Giudizio n° 2967 del 30/10/2018

Oggetto "Modifica non sostanziale - Impianto di recupero rifiuti non pericolosi"

Comune dell'intervento TORTORETO **Località** Fondovalle Salinello

Valutazione preliminare ai sensi dell'art. 6 comma 9 D.Lgs. 152/2006 e s.m.i.
MINCIONI AMBIENTE S.r.l. – Modifica “non sostanziale” impianto di recupero rifiuti non pericolosi – Tortoreto (TE)

Fig. 6 – Layout di progetto (dalla Tav. 2)

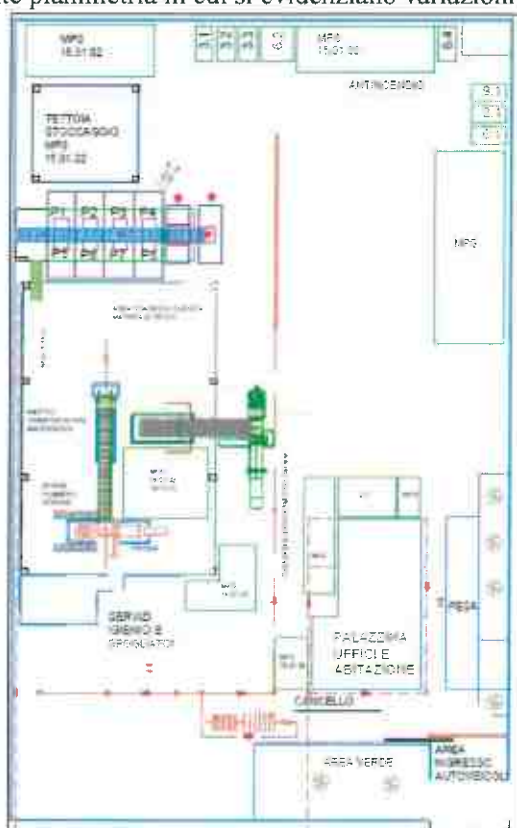
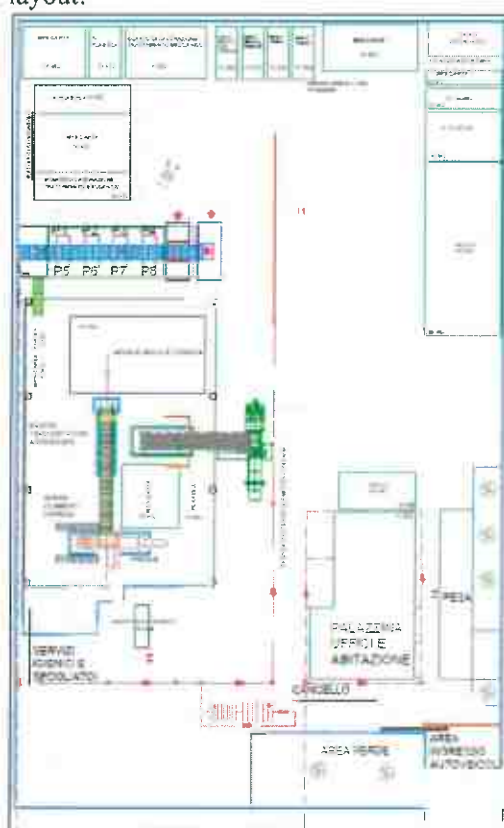
Da quanto desumibile dalla documentazione prodotta, limitatamente all'operazione R3 soggetta a VA, la modifica proposta sembra attenere alla sola variazione della capacità istantanea che passa da 39+26,3 ton a 150 +80 ton.

A seguito della modifica sopra richiesta, la **potenzialità totale dell'impianto risulterà essere di 32.100 ton/anno** (anche se dalla somma dei quantitativi sopra riportati il totale ammonta a 31.370 ton/anno), dove la variazione più significativa riguarda il vetro:

A fronte dell'aumento della capacità istantanea, vengono riviste tutte le aree di stoccaggi, anche se nel layout non vengono evidenziate le destinazioni.
